**Ing. Ladislav Šimek
Valbek, spol. s r.o.
Vaňurova 505/17
Liberec 3
CZ – 460 02**

**Věc: Vyjádření k předložené dokumentaci
I/33 Náchod – Obchvat, I/14 Vysokov – Vrchoviny, žádost o vyjádření
k územnímu řízení a námitky, připomínky, poznámky a doporučení
k dané dokumentaci**

obr. výřez z mapy D.4/1 a D.3/1 s vyznačením přibližné polohy skládky

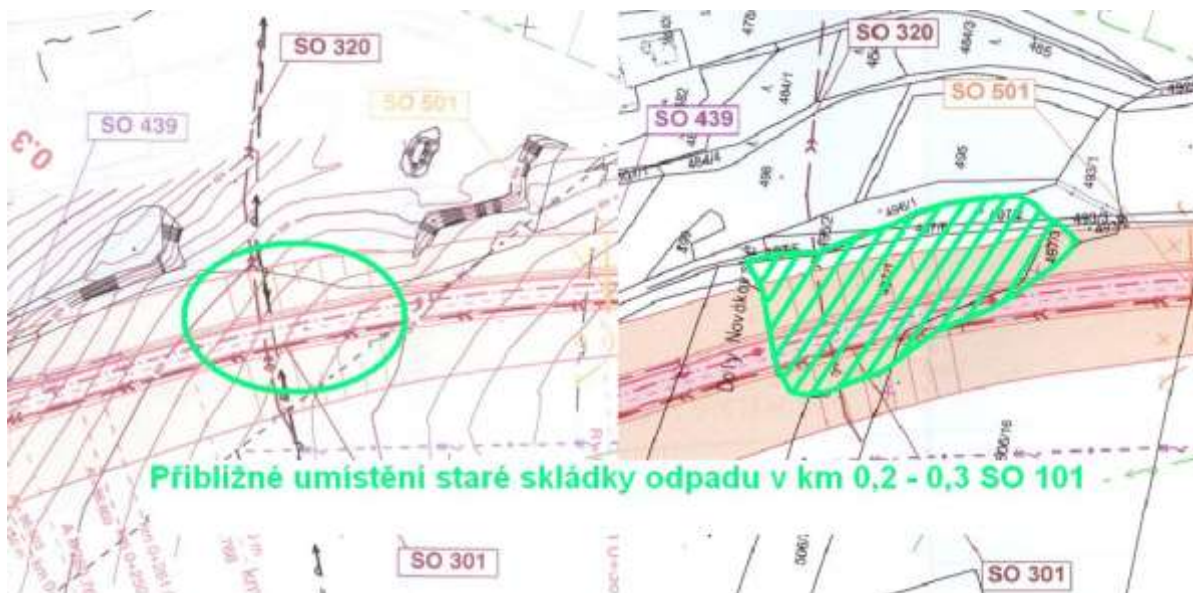
Jedná se o samostatný objekt, který řeší starou ekologickou zátěž – skládku komunálního odpadu z 80 let 20.století na k.ú. Vysokov. Jedná se o postupně zavezený lom nacházející se v trase SO 101 v km 0,2 - 0,3 (přeložka silnice I/14). Vzhledem k neznámému rozsahu (objemu) a druhu navezeného odpadu, je zapotřebí vyčlenit samostatný objekt s vlastním rozpočtem a podmínkami pro další stavební řízení, aby bylo možno zohlednit všechny náležitosti a předpisy při jeho likvidaci.

Na tento problém bylo opakovaně upozorňováno a tento objekt by měl být dle vyjádření k posouzení záměru podle § 10 zákona č. 100/2001 Sb., o posuzování vlivu na životní prostředí vydaném Odborem životního prostředí a zemědělství Krajského úřadu Královehradeckého kraje (viz dopis č.j.22431/ZP/2006-Čr ze dne 11.12.2006 - dokladová část E, příloha č.1) součástí této dokumentace – viz bod

Mimo to také upozorňujeme, že se o této skládce projektová dokumentace vůbec nezmiňuje ani v části **F.6 Projekt odpadového hospodářství z výstavby**.

Žádám vás tímto o zapracování tohoto objektu do objektové skladby a podrobné popsání rekultivace této skládky v této lokalitě. S ohledem na neznámý stav, bude nutné zapátrat u předchozích uživatelů této skládky a zohlednit, jak bude s různými druhy odpadů v dané lokalitě naloženo a jaké podmínky musí být pro její likvidaci splněny.

obr. kopie části ÚP města Náchoda s vyznačením předmětné komunikace

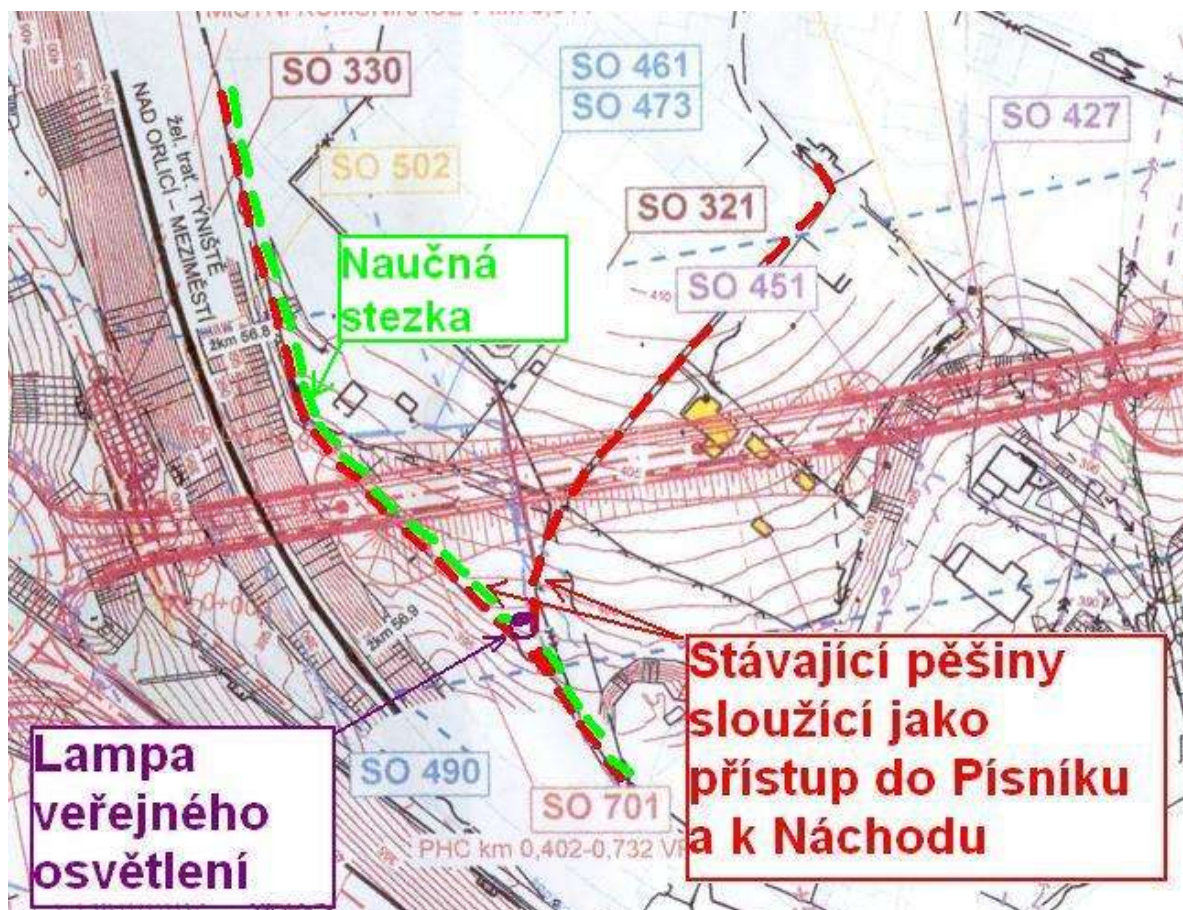
Projektant opominul naprojektovat požadavek obce Vysokov (viz podmínka č.5, 17 a některé další body dopisu „Podmínky pro zapracování do připravované dokumentace Silnice I/33 Náchod – obchvat, DÚR“ ze dne 2.10.2007 – dokladová část E, příloha č.7), aby zajistil trvalý přístup osob a vozidel z horní části do Písníku. Tato komunikace je též součástí schváleného ÚP Města Náchod, byla součástí předchozích studií a z těchto i jiných důvodů byla požadována. Není nám tedy jasno, proč v dané dokumentaci nebyla zapracována. S tímto objektem pak souvisí ještě objekty SO 204, 311, 427, 451, 510 a další, které bude nutné s tímto objektem zkoordinovat. Detailní řešení tohoto objektu bude součástí samostatného jednání.

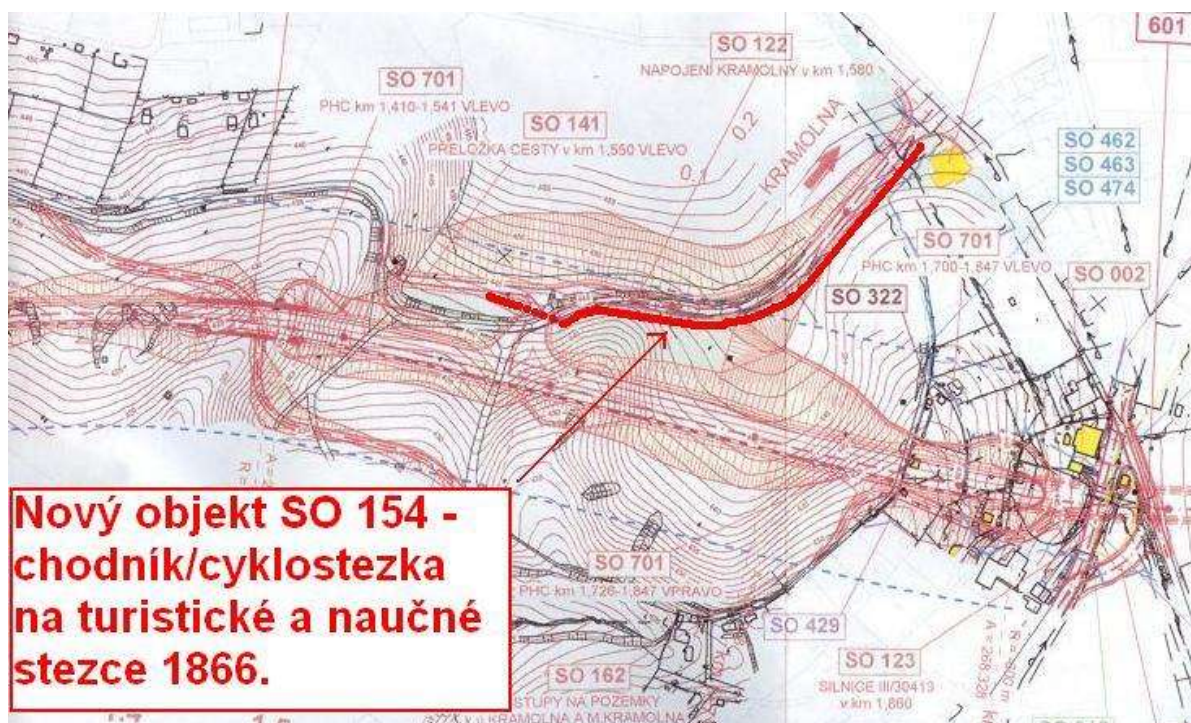
Tento objekt obec požaduje jako ochranné opatření, pro zajištění bezpečnosti chodců při zvýšeném provozu na silnici III/30416. (viz bod č.7 a některé další body dopisu „Podmínky pro zapracování do připravované dokumentace Silnice I/33 Náchod – obchvat, DÚR“ ze dne 2.10.2007 – dokladová část E, příloha č.7).

Vzhledem k nejasnosti v POV, kde nejsou jednoznačně dány přepravní trasy a vzhledem k tomu, že není znám rozsah objízdných tras a tato část s obcí dosud nebyla konzultována, požaduje obec, pokud bude součástí projektu používat tuto komunikaci v průběhu výstavby, ať k přepravě materiálů nebo jako objízdnou trasu, vybudovat na této komunikaci z důvodů zvýšení bezpečnosti chodců chodník se zvýšeným obrubníkem, odvodněním, osvětlením a oplocením na stranu k železnici. Tento chodník by začínal přechodem od stávajícího chodníku na mostě přes trať, dále by vedl po stávající pěšině a odtud by pak pokračoval po hraně zářezu pro železniční trať až do míst bývalého podchodu pod trať, odkud by byl na druhou stranu udělán přechod. Všechny přechody by pak byly označeny vodorovným a svislým dopravním značením

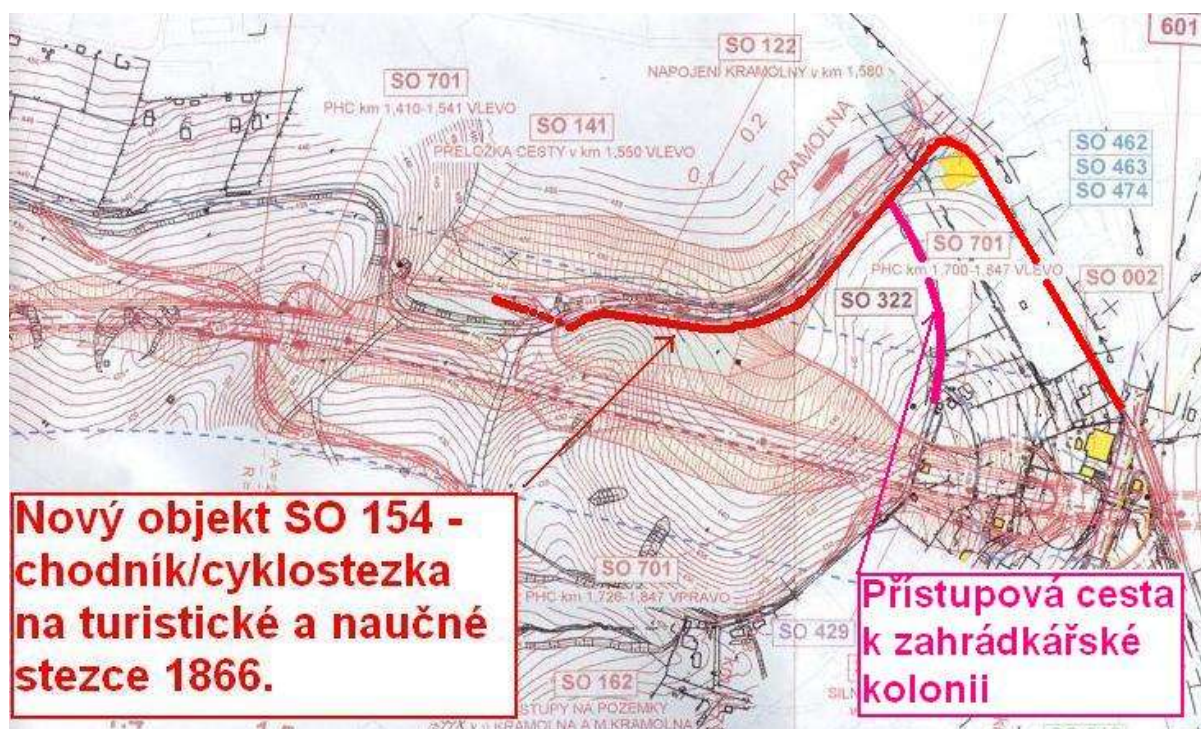
101 – km 1,1 – km 1,4 zvýšení sklonu nivelety, minimalizace trvalých záborů = minimalizace kácení lesa, zmenšení výšky násypů a zajištění jejich stability

206 – minimálně změny ve sklonu nivelety nebo žádné podle dopočtu v PP

Tato varianta je pro obec přínosnější z důvodů, že bude snížena niveleta, čímž bude méně narušen stávající ráz obce. Změna nivelety má pak i dopad na zmenšení trvalých záborů a to převážně na pozemcích v obci a zejména pak na lesních pozemcích. Změní se bilance zemních prací (zmenšení násypů a s ohledem na budování SO 60x - tunelu i výkopů Z investičního hlediska dojde k úsporám na mostech SO 204 a 205, vyřešení odvodnění SO 302, retenční nádrže SO 33x a dalších objektů. Navýšení vznikne díky novému objektu SO 60x – tunel. S ohledem na sklonové poměry v zastavěném území obce pak dojde zejména ke snížení hluku, emisí zplodin z výfukových plynů a dalších účinků z provozu na této komunikaci. **Obec požaduje po vzájemné konzultaci zapracování jedné z těchto variant se sníženou niveletou do projektu.**

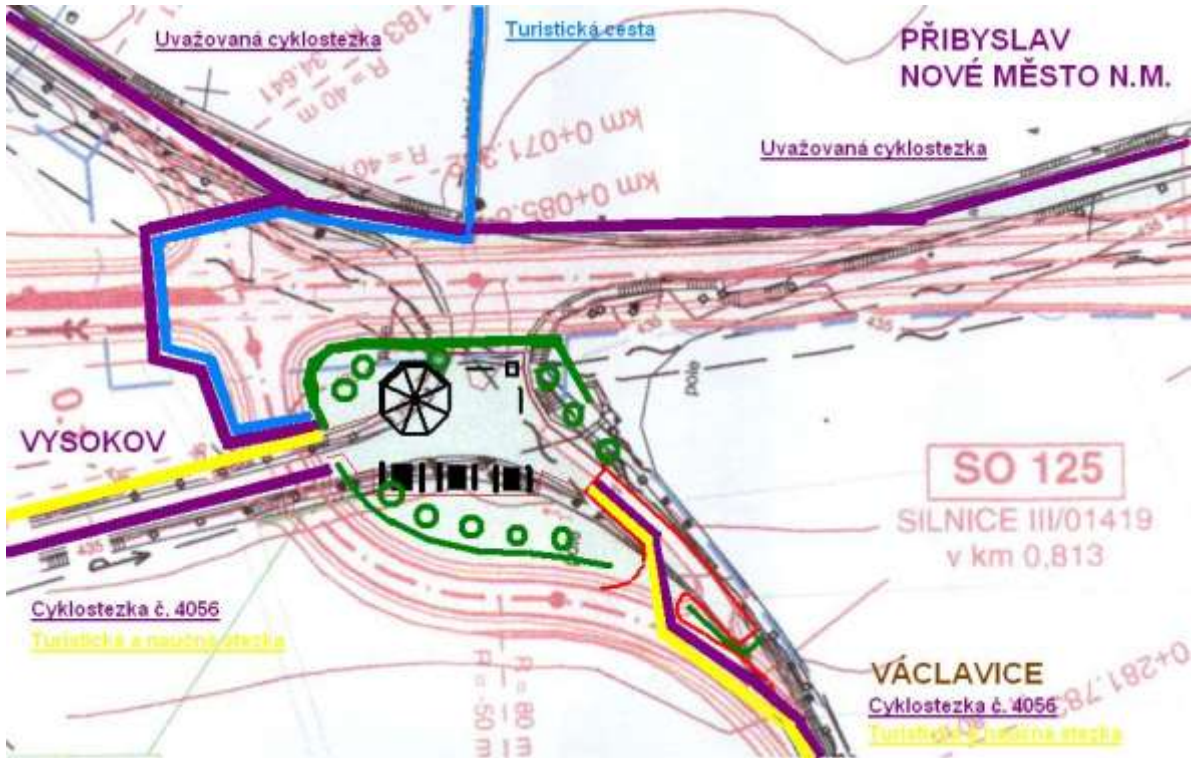
- **námítka** – objekt nerespektuje stávající přístupovou cestu k zahrádkářské kolonii a neumožňuje ani přístup do obecního lesa (pč.358 a 366 na k.ú. Kramolna)

Odůvodnění – stávající lesní cesta pč.377 na k.ú. Kramolna umožňovala jak přístup do zahrádkářské kolonie, tak na obecní pozemek pč.358 a 366 v k.ú. Kramolna. Požaduje se tedy doplnění sjezdu v koordinaci na navrhovaný souběžný chodník/cyklostezku SO 154 (viz obrázek výše). Je také zapotřebí zohlednit podélný sklon této cesty a rozhledové poměry v místě napojení.

obr. výřez z KS D.4/1 s vyznačením turistických a cyklistických tras a předběžným návrhem úprav plochy

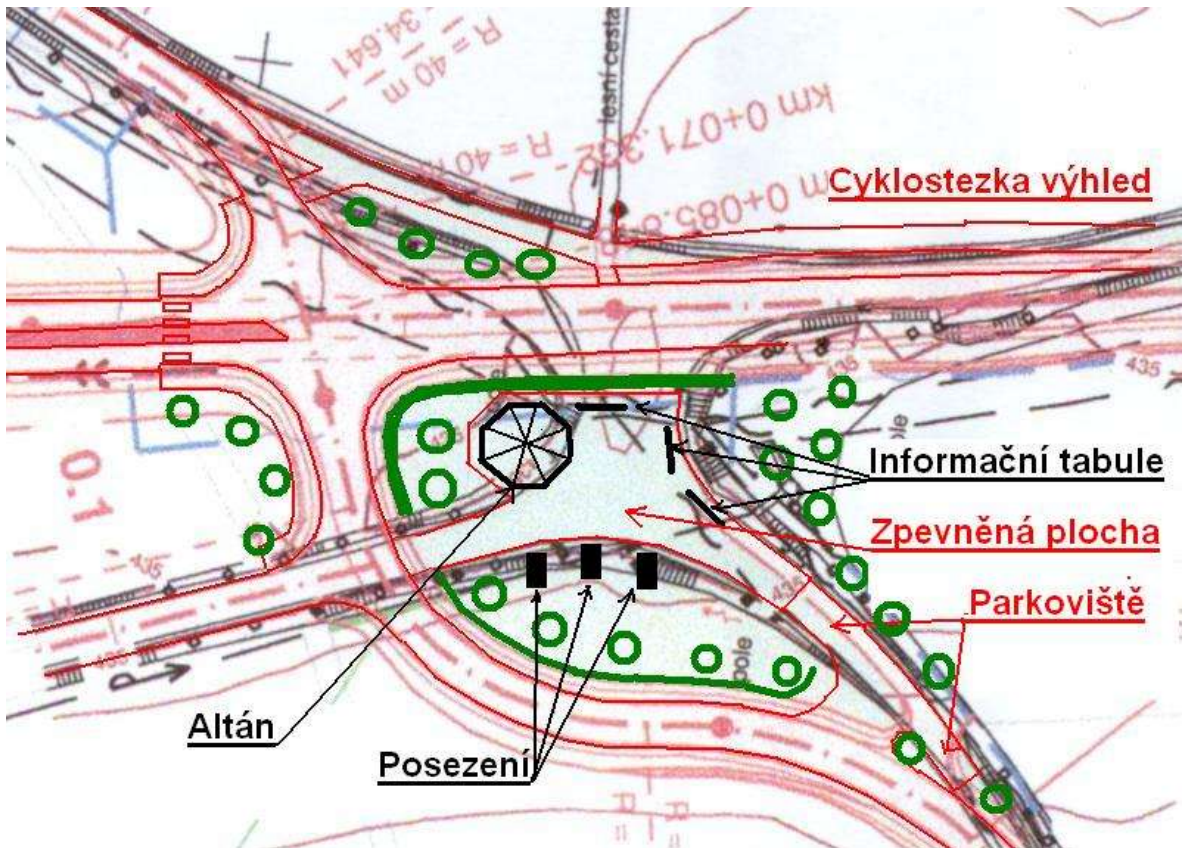
- **návrh/doporučení** – využití plochy po stávající křižovatce silnice I/14, III/01419 a místní komunikace jdoucí k Vysokovu na k.ú. Vysokov v km 0,8 SO 101 I/14 pro informační, rekreační a turistické účely

Odůvodnění – stávající křižovatka místní komunikace jdoucí směrem k Vysokovu kolem pomníku jízdy (U Lva) a dále silnice III/01419 je v současné době také křižovatkou, cyklostezky č. 4056 s křižovatkou turistických cest (žluté a modré) a naučnou stezkou vedoucí po památkách z války 1866. Tento fakt není v projektu nijak zohledněn a také nijak řešen. Již v současné době je v místě křižovatky informační tabule na naučné stezce týkající se právě informací o této lokalitě a památkám na válku v roce 1866. Vzhledem k tomu, že v budoucnu by mohla z tohoto místa pokračovat i cyklostezka v trase zbytku stávající I/14 v úseku Vysokov – Přibyslav - Nové Město nad Metují (viz připomínka v SO 101), měla by obec zájem v budoucnu na takto vzniklém opuštěném prostoru stávající křižovatky, který se nachází na k.ú. Vysokov, vybudovat turistické zázemí. Jednalo by se zřejmě o dřevěný šesti nebo osmiboký altán, který by byl z poloviny směrem do kraje otevřený a směrem SVV k silnici I/14 uzavřený. Součástí úpravy by pak dále byly zpevněné plochy, informační tabule, mapa bojiště, turistické mapy, panoramatická mapa, stojany pro kola, parkovací stání pro automobily a motocykly, bezbariérový přístup, místa k sezení, odpadkové koše a vegetační úpravy. Na upravené ploše by pak také mohl být umístěn i pomník Stanislava Koronského z kraje lesa, pokud bude stavbou dotčen a bude jej nutné přemístit. Součástí řešení SO 125 by pak bylo vyřešení nekonfliktních a bezpečných přístupů ze směrů budoucích tras pro pěší a cyklisty (od Václavic, Vysokova, Náchoda – přes silnici I/14 ze směru Branka a Bražec) pomocí přechodů, propustků, sjezdů. Týká se zejména turistické stezky vedoucí od Náchoda (modrá), jejíž přechod přes stávající silnici I/14, je již v dnešní době svým vyústěním v nepřehledném směrovém oblouku dost nebezpečný. Z těchto důvodů bude zapotřebí tyto věci v projektu zohlednit a zkoordinovat. Domnívám se, že z výše uvedených důvodů může být zpevněná plocha ponechána a bude upravena v rámci úprav daného prostoru. Z výše uvedených důvodů je pak zapotřebí zkoordinovat úpravy a přeložky sítí, které danou lokalitou procházejí a v rámci stavby se budou překládat a nebo ochraňovat. Toto se týká objektů SO 310 a SO 471. Vlastní termín realizace úprav není známý, termín realizace této odpočívky také není známý a úzce souvisí a termíny realizace SO 125

141 – Přeložka cesty v km 1,550 I/33 vlevo

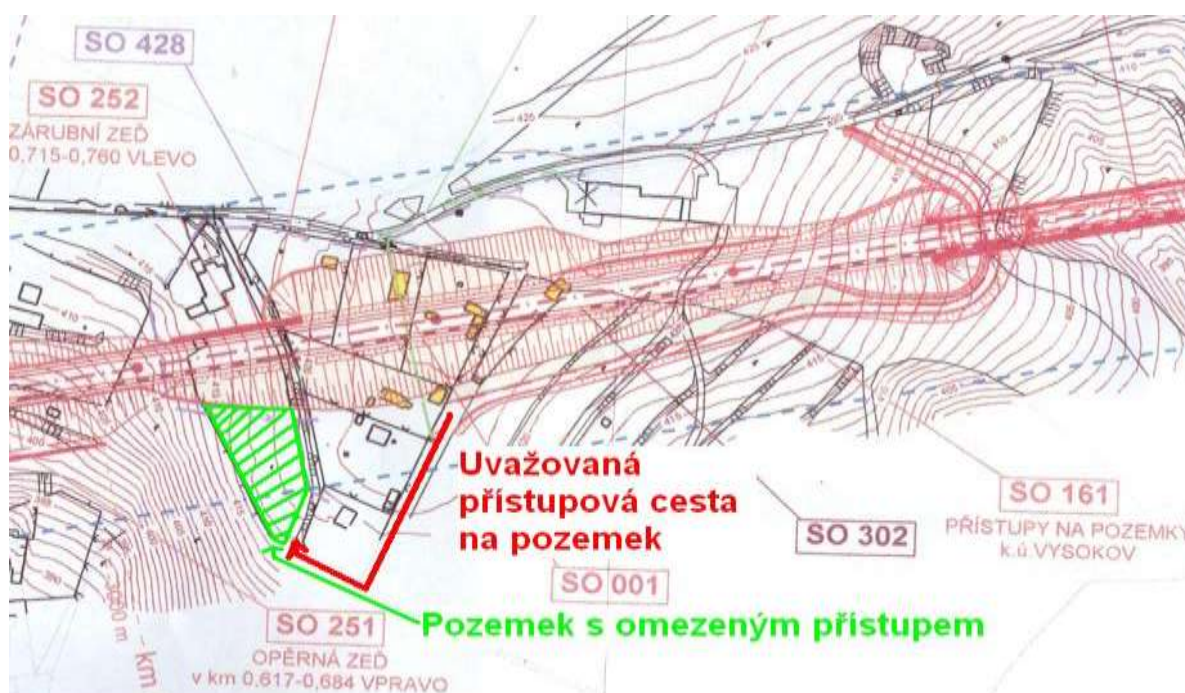
- **přípomínka** – tento objekt se sice nenachází na k.ú. Vysokov, ale jedná se o cyklostezku na Vysokov jdoucí - více viz SO 154 a SO 122.
- **přípomínka** – objektem by mělo být vyřešeno odvodnění příkopu od SO 122 vlevo a také od tohoto objektu
- **přípomínka** – v průběhu dalšího zpracování PD a nebo v průběhu výstavby dojde ke zpracování dokumentace týkající se vybudování cyklostezky po památkách z války 1866, která bude pokračováním této komunikace až na k.ú Vysokov a k její realizaci dojde buď v průběhu výstavby obchvatu nebo po jeho dokončení.

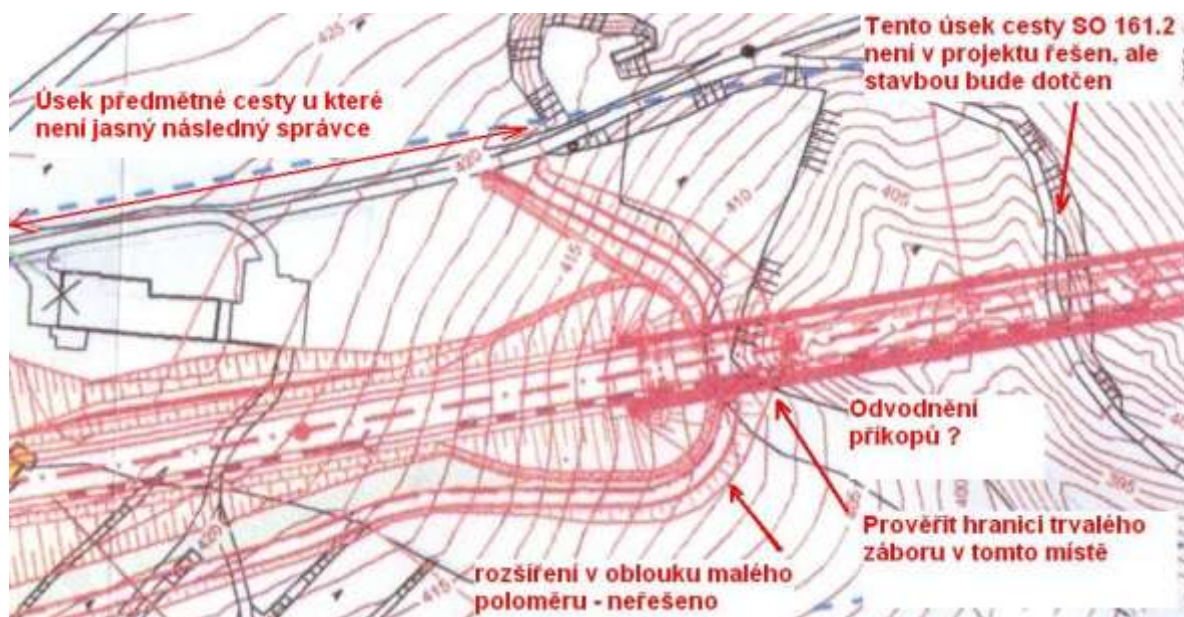
- **námítka** – výše uvedený objekt SO 161.1 nebo 161.2 nezohledňuje skutečný stav cesty pč.898 a napojení na cestu pč. 893 v k.ú. Vysokov

Odůvodnění – projekt nezohledňuje stávající stav, polohu a šířkové uspořádání soukromé cesty na pč.898. Také není jasné, kdo bude následným vlastníkem objektů. Jak budou ošetřeny vlastnické vztahy k cestě na pč.898 před úpravou cesty SO 161.1 Bude toto ošetřeno věcným břemenem? Prosíme rozdělit tyto objekty z důvodů jasnosti správcovství

405 – Dvojité venkovní vedení 35 kV – přeložka vedení v km 0,535 I/14 (ČEZ, a.s.)

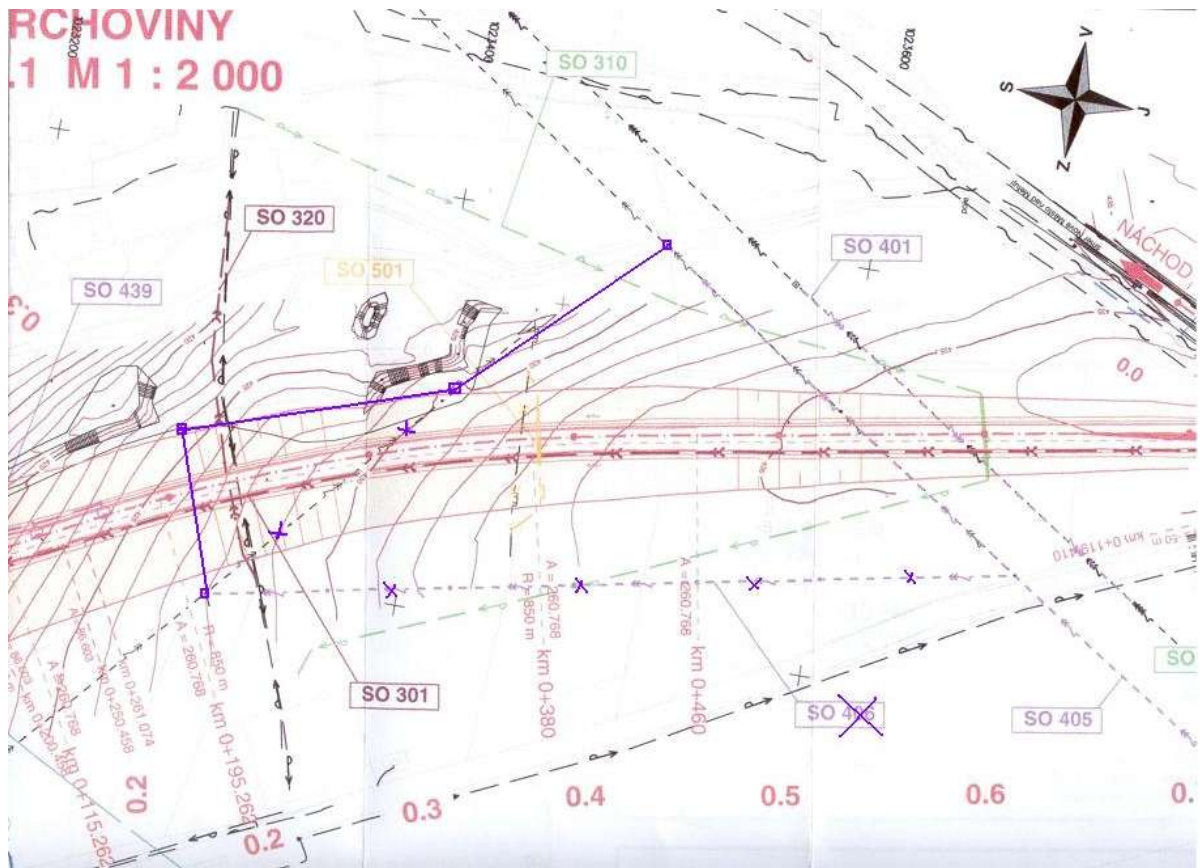
- **připomínka** – doporučuji doplnit dočasný zábor a vyřešit přístup. Dále viz námitka v SO 406, která má vliv na tento objekt
